## Změnový list

**Projekt:** „Zajištění kapacity a kvality SV Pardubice“  
Podprojekt 1 - III. Část Intenzifikace ÚV Hrobice

<b>Číslo smlouvy:</b>	62/20/SOD
<b>Číslo změnového listu:</b>	1/33
<b>Název změnového listu:</b>	Nahrazení kamenného koberce mozaikovou omítkou (SO 02)
<b>Datum:</b>	10/2022
<b>Identifikační číslo EIS:</b>	CZ. 05.1.30/0.0/0.0/17_081/0010874
<b>Název smlouvy:</b>	Zajištění kapacity a kvality SV Pardubice
<b>Smluvní strany:</b>	
<b>Objednatel:</b>	Vodovody a kanalizace Pardubice, a.s. Teplého 2014 530 02 Pardubice
<b>Zhotovitel:</b>	Společnost ÚV Hrobice Vážní 456 Hradec Králové, 503 14

Příloha č. 2 – Grafické schéma, vč. výpočtu

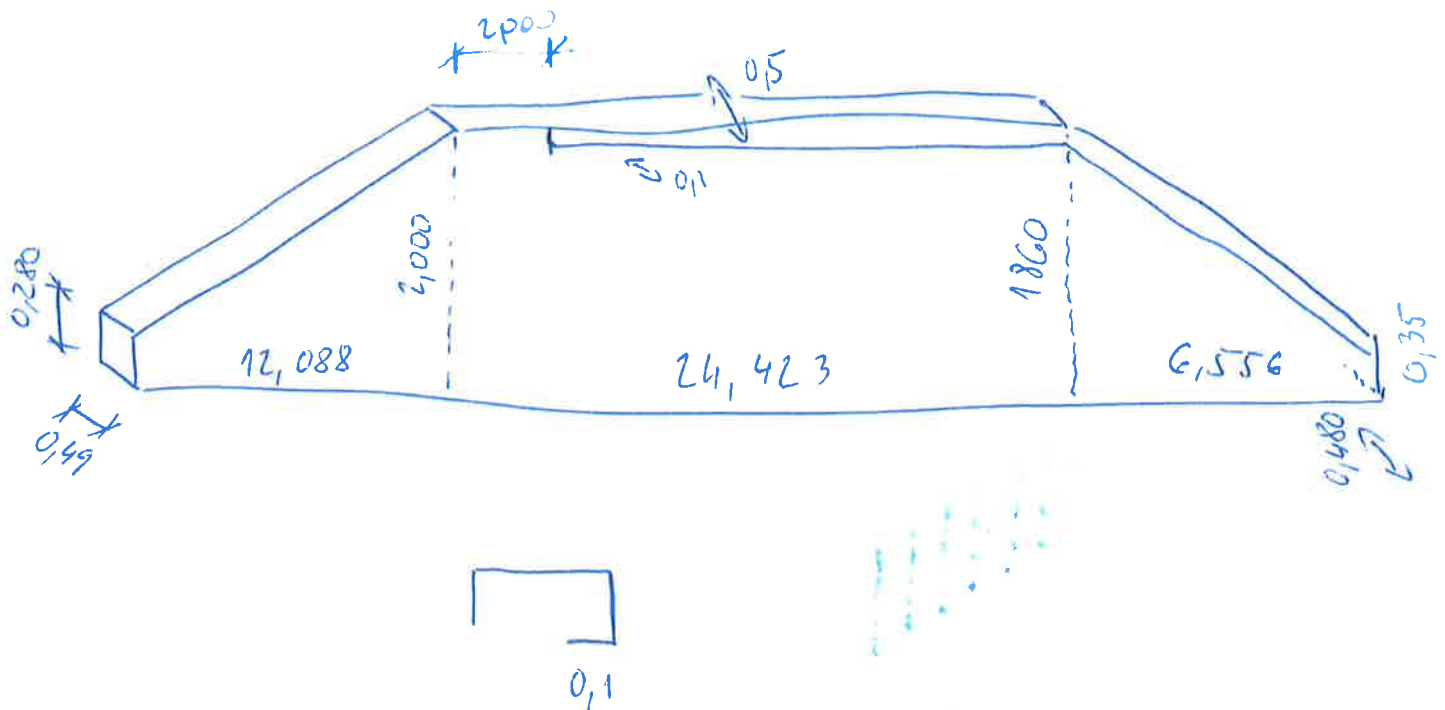
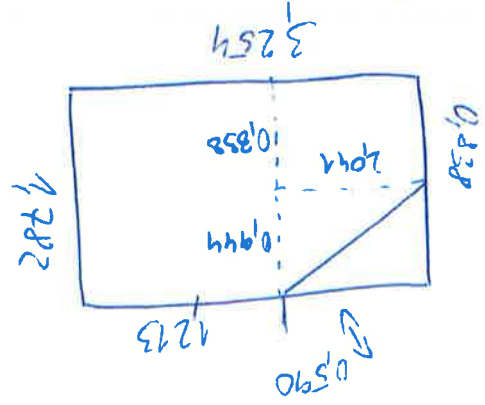
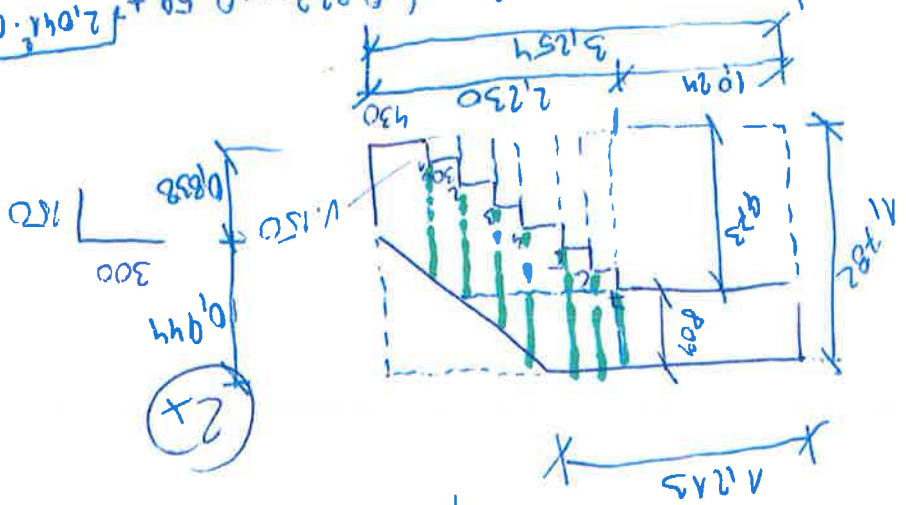
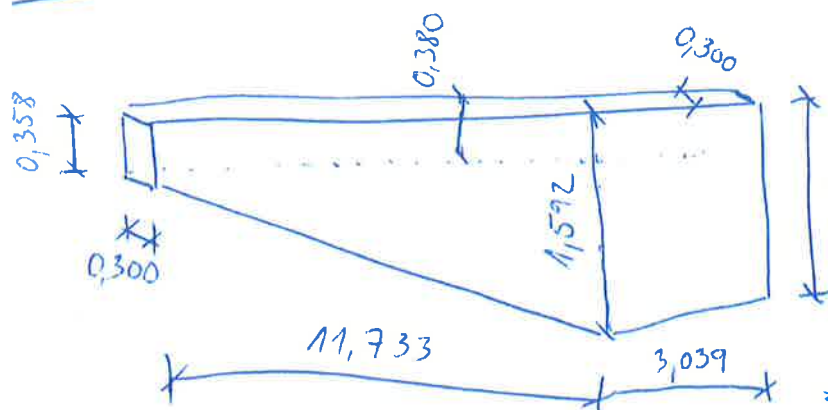
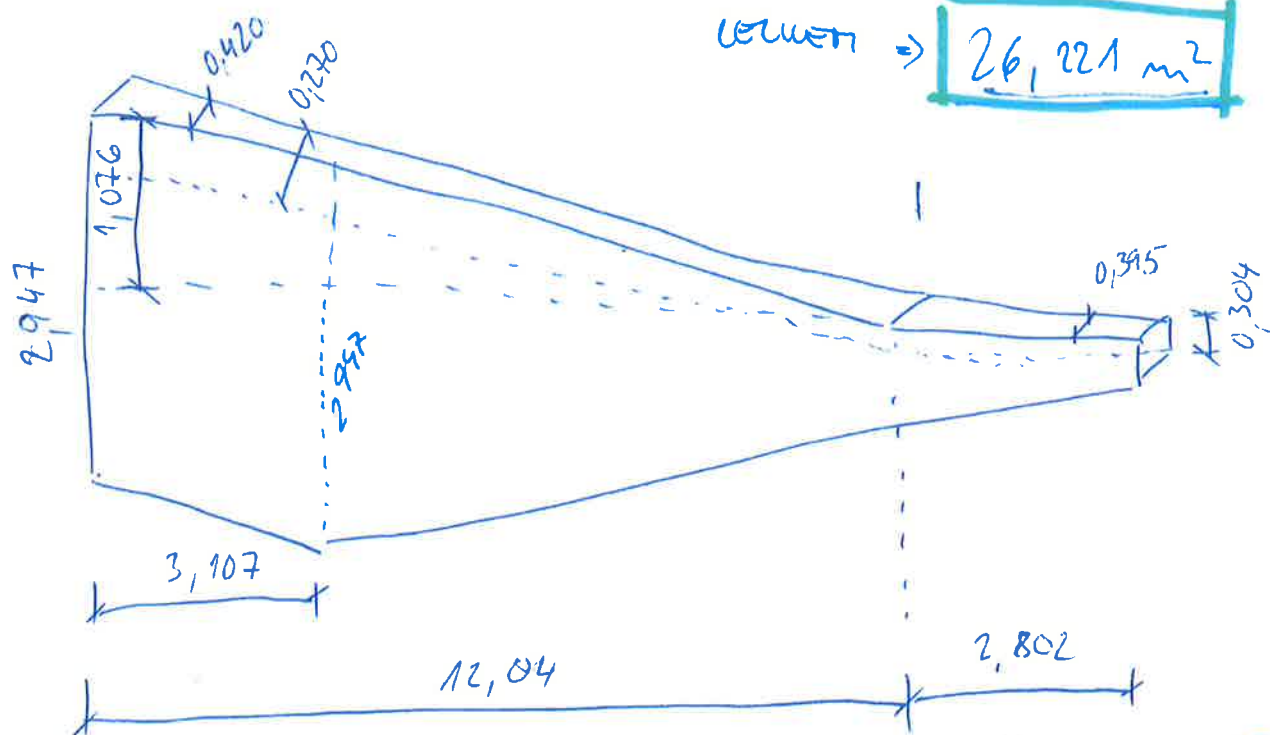
Předmětem změnového listu je nahrazení původně navrženého kamenného koberce mozaikovou omítkou.

Z důvodu sjednocení konečného vzhledu byl kamenný koberec nahrazený mozaikovou omítkou, jejíž dekor již byl použitý na okolních konstrukcích. Shodný dekor kamenného koberce jako mozaikové omítky nebylo možné Zhotovitelem zajistit.
